INFORME TÈCNIC

- Expedient Núm.: UDPH2017001752
- Peticionari: OFICINA TERRITORIAL D'ACCIÓ I AVALUACIÓ AMBIENTAL
- Assumpte: PLA D'ORDENACIÓ URBANÍSTICA MUNICIPAL. TM NAUT ARAN (VAL D'ARAN)

(4) PE "Càmping Era Yerla"

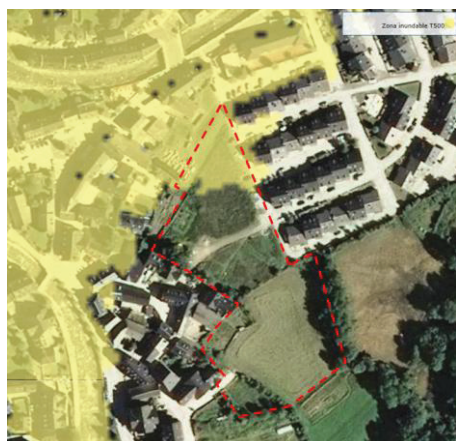
Actualment el càmping Era Yerla es troba tramitant un Pla Especial Urbanístic. En relació a aquest aspecte, l'Agència Catalana de l'Aigua ha redactat informe (de data 19/11/2015, expedient UDPH2014003381) en el que exposa que la informació d'inundabilitat proporcionada pel promotor no es troba actualitzada.

Així doncs, fins que no es doni compliment a la justificació dels usos en funció de la inundabilitat establerts al RD 638/2016 de 9 de desembre de 2016 pel qual es modifica el Reglament del Domini Públic Hidràulic, les **instal·lacions del càmping hauran de romandre fora d'ordenació, no implicant el reconeixement de cap dret urbanístic, ni la favorabilitat de resolució del corresponent Pla Especial, ni autorització en Zona de Policia de lleres**. A més, el Barranc des Artigues es troba classificat com a "con dejecció", pel que es considera que l'àmbit també hauria de ser valorat des de la vessant de riscos geològics per part de l'Institut Cartogràfic i Geològic de Catalunya.
